**Demande d'Autorisation Environnementale relative à la vidange et au curage
de la retenue de Rophémél et à la reprise des parements des barrages de
Rophémél (amont et aval) et du Néal (aval).**

**Communes de Plouasne, Guenroc, Guitté, Caulnes, Evran, Le Quiou, Saint
André des Eaux, Saint Juvat, Saint Maden et Tréfumel.**

ENQUÊTE PUBLIQUE UNIQUE

RAPPORT

Obs n°10 : Réalisation du batardeau de chantier :

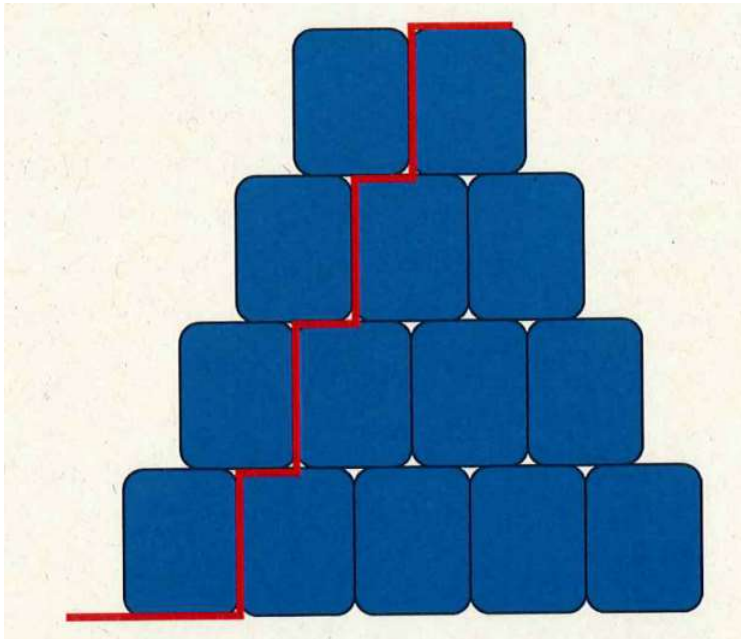
Il est prévu l'usage d'une pelle mécanique de 2 T pour un curage mécanique du parement amont. Cette pelle sera descendue au pied du parement amont. Quel est le moyen pour amener cette pelle mécanique ? Comment est évaluée la compatibilité entre l'envasement au pied du parement amont et le poids de la pelle ?

En rive droite, jusqu'au contrefort n°7, les sédiments en pied du parement amont seront retirés après l'abaissement de la retenue jusqu'au tapis d'étanchéité, dont la face supérieure est située à une cote minimale de 22 m NGF environ. Le batardeau en big-bags est positionné quelques mètres en amont (pour conserver une emprise de travail suffisante) sur un fond qui sera purgé lors de l'opération de dragage avant l'abaissement de la retenue. La cote minimale du fond dur dans l'emprise des big-bags est 25 m NGF.

De part et d'autre de la vidange, entre les contreforts 7 et 13, les dépôts de sédiments résiduels seront retirés dans l'emprise des big-bags jusqu'au tapis d'étanchéité qui est à la cote 23 m NGF, avant la pose des big-bags. La hauteur recommandée des big-bags est de 4 m pour atteindre la cote d'arasement de 27 m NGF. Compte tenu que les enceintes formées par ces murs sont réduites et que les opérations y seront limitées (pas de géomembrane dans cette zone/ voir figure ci-dessous), il est considéré acceptable de réaliser uniquement dans cette zone un mur moins haut à la cote 25 m NGF sans impact sur la sécurité des travailleurs. L'intérêt est de réduire par deux la largeur du mur en big-bags, ce qui a un avantage non négligeable car le retrait des dépôts résiduels dans l'emprise des big-bags se fera en eau. En cas d'ennoiment de ces enceintes, elles pourront être au besoin vidées aisément. Le choix sur la hauteur des murs dans cette zone est laissé à l'entreprise.

L'élévation des murs de dérivation correspond à une hauteur de l'ordre de 30 cm. Cette hauteur est faible et la stabilité des big-bags ou des sacs de sable à la charge hydrostatique est acquise compte tenu de leur largeur. L'élévation, par big-bags ou sacs de sable est laissée aux choix de l'entreprise. Il est envisagé que les big-bags du batardeau de chantier soient mis en œuvre à l'aide de la grue à tour implantée en aval du barrage avec guidage manuel par des opérateurs positionnés en pied du parement. Il est également envisagé une mise en œuvre des big-bags en quinconce pour assurer un meilleur maintien. La méthode d'empilement dépendra du modèle de big-bags retenu par l'entreprise. Le mode opératoire de la mise en œuvre des big-bags sera défini précisément par l'entreprise dans le cadre des études d'exécution.

Figure 1 : Trajet d'apport des matériaux pour la cale et le seuil du Néal

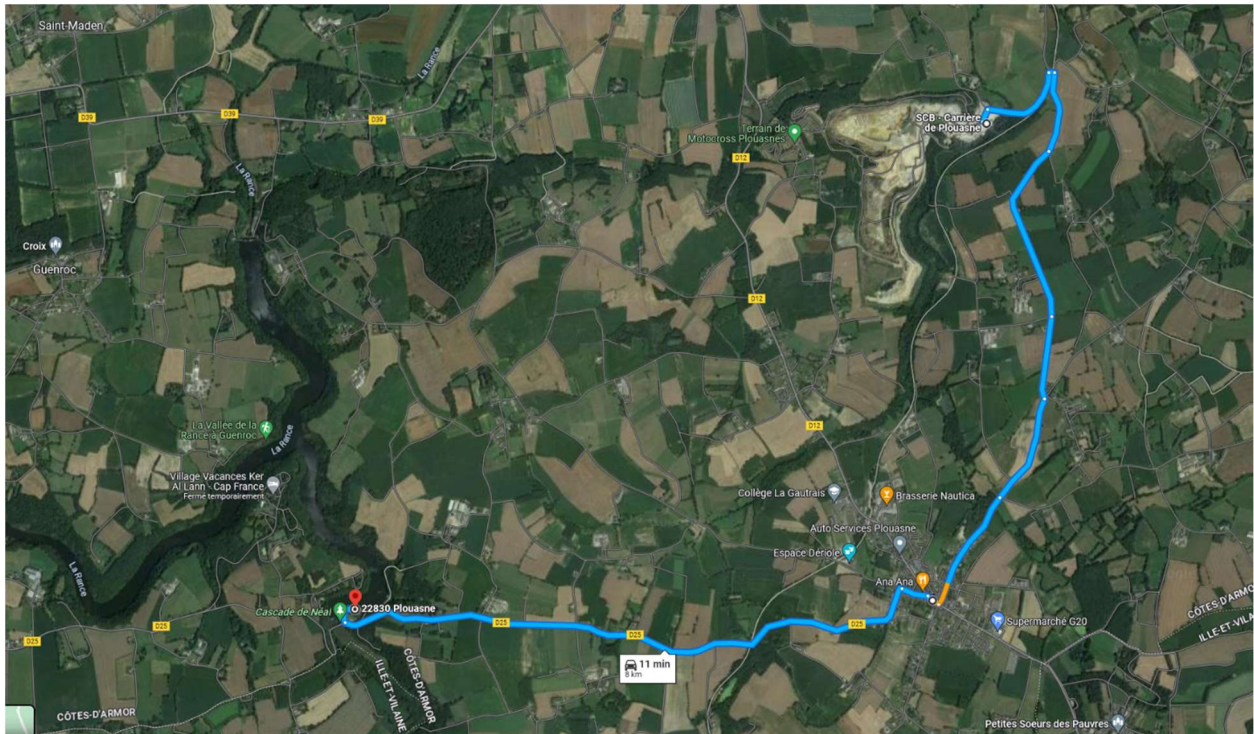
- Comment lutter contre le risque de pollution concernant l'approvisionnement en carburant de la drague au niveau du barrage du Néal ?
- Comment allez-vous structurer les visites ou les curiosités du public pendant les travaux ?

La mise à l'eau de la drague au niveau du Néal a été abandonnée pour des questions de manutention. En effet, la drague sera mise à l'eau à un niveau de retenue de 41.50 m NGF soit un niveau bas de la retenue. Dans ces conditions, les relevés bathymétriques ont montré que la distance entre la berge et l'eau restante était importante et que cela nécessitait de surdimensionner les moyens de levage. Raison pour laquelle, la drague sera mise à l'eau au niveau de la tour d'exhaure de l'usine d'eau potable.

Les apports de matériaux se feront en partie en provenance de la carrière située sur Plouasne.
